REPÚBLICA DE PANAMÁ
MINISTERIO DE AMBIENTE

RESOLUCIÓN No. DEIA-IA-RECH- 005 -2021
De 14 de Julio de 2021

Por la cual se resuelve la solicitud de evaluación del Estudio de Impacto Ambiental (EsIA), categoría II, del proyecto denominado: **P.H. ALTOS DE PLAYA LEONA**, cuyo promotor es **LA MITRA PROPERTY INVESTMENT, INC.**

Figura N°5 Coordenadas Zona de Protección del Río Perequetecito

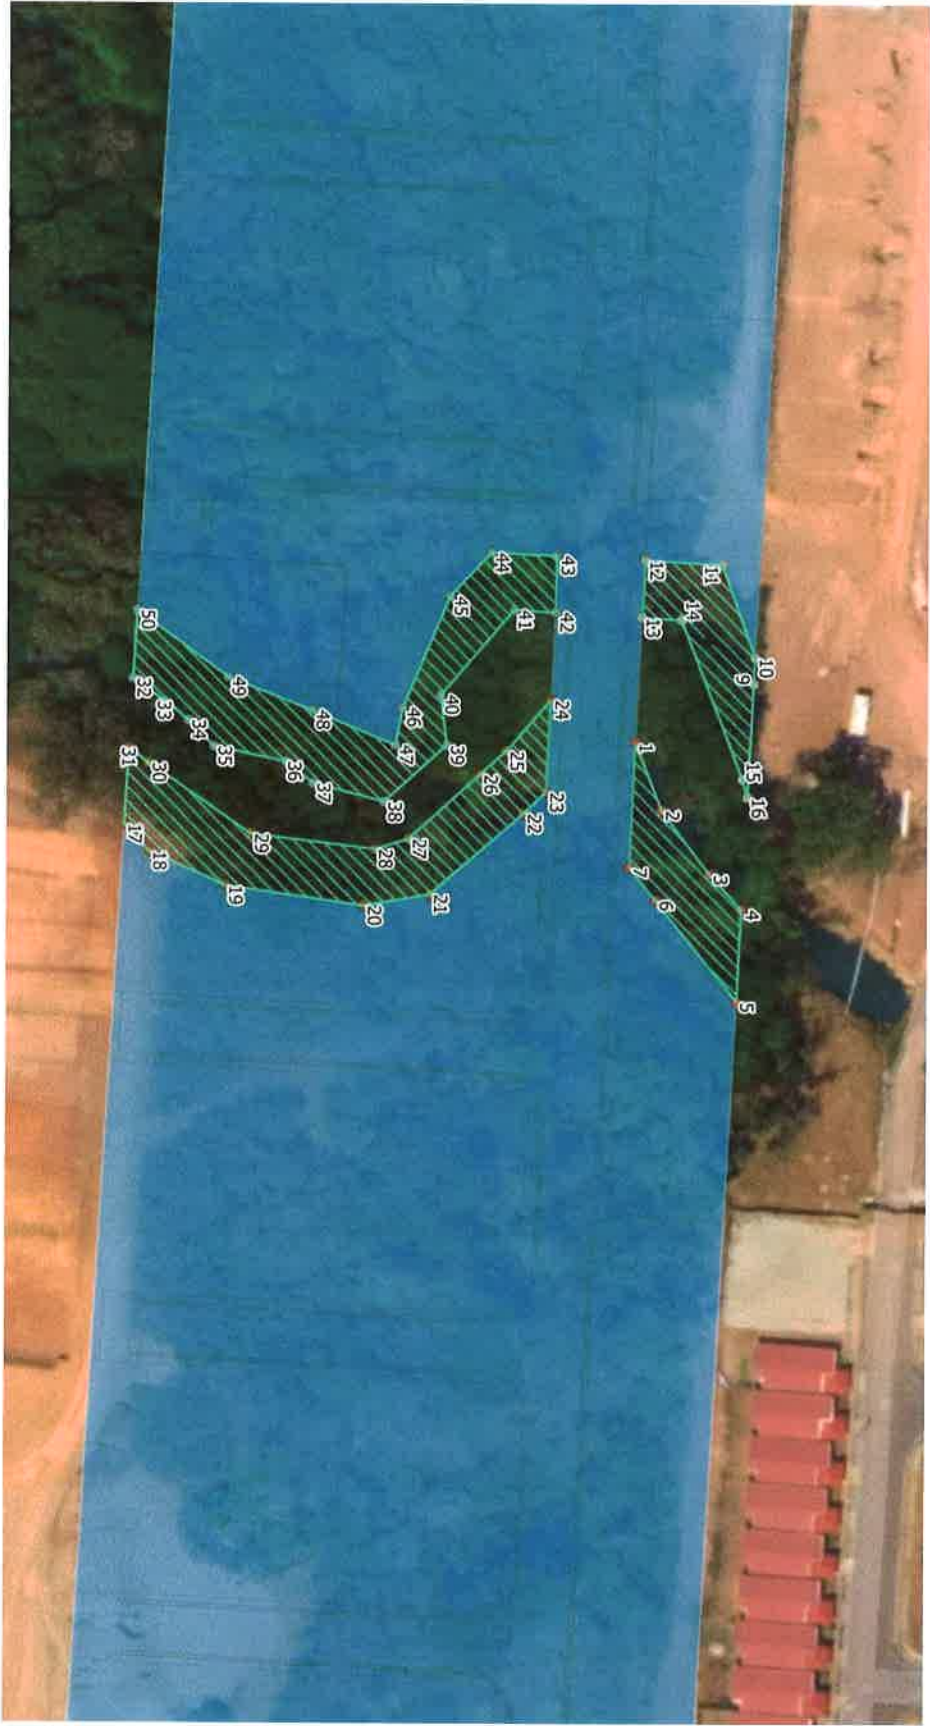
3. En la respuesta a la pregunta 4 de la nota DEIA-DEEIA-AC-0114-0809-2020 donde se solicitó “Aclarar el área total del polígono del proyecto con sus respectivas coordenadas”; señala: “[...] ...El área del polígono donde se desarrollará el proyecto se desglosa de la siguiente manera: • Polígono total: 128,865 metros cuadrados o 12.88 Ha • Area total de las fincas: 127,880 metros cuadrados o 12.78 Ha. La diferencia entre las mismas se debe a la servidumbre del río, que no está incluida en la superficie de las fincas. ... [...] adicional se adjuntan las coordenadas de los márgenes de protección del río Perequetecito, donde las coordenadas 1, 2 y 12 del margen oeste no establecen un ancho de protección, por lo cual se solicita:

- a. **Presentar coordenadas de ubicación UTM con su DATUM del polígono del desarrollo del proyecto (incluyendo el puente) donde se excluya la zona de protección del río Perequetecito la cual no forma parte del polígono de desarrollo del proyecto.**

Figura N°2 Zona de Protección del Río Perequetecito y servidumbre completa

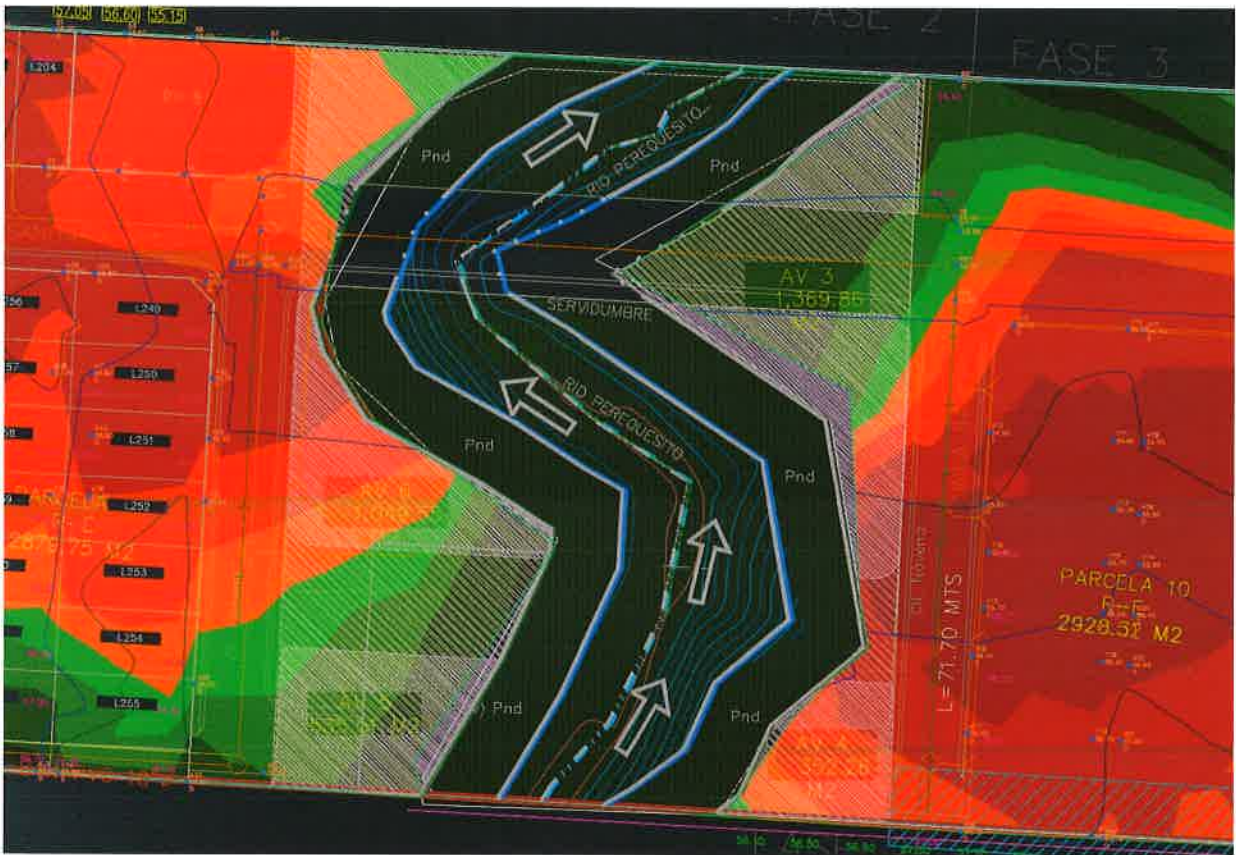
- a) Aclarar el área total del polígono del proyecto con sus respectivas coordenadas.
 - b) Establecer el polígono de las áreas no desarrollables con sus respectivas coordenadas UTM y DATUM, donde se incluya zona de protección del río Perequetecito y plano donde se indiquen el ancho de cauce.

El ancho del cauce es variable, considerándose un rango entre 6 a 10 metros, por lo cual se consideró una protección de 10 metros desde el borde superior de la línea de la ribera, la cual está un poco más afuera del ancho del cauce. Ver imagen a continuación.
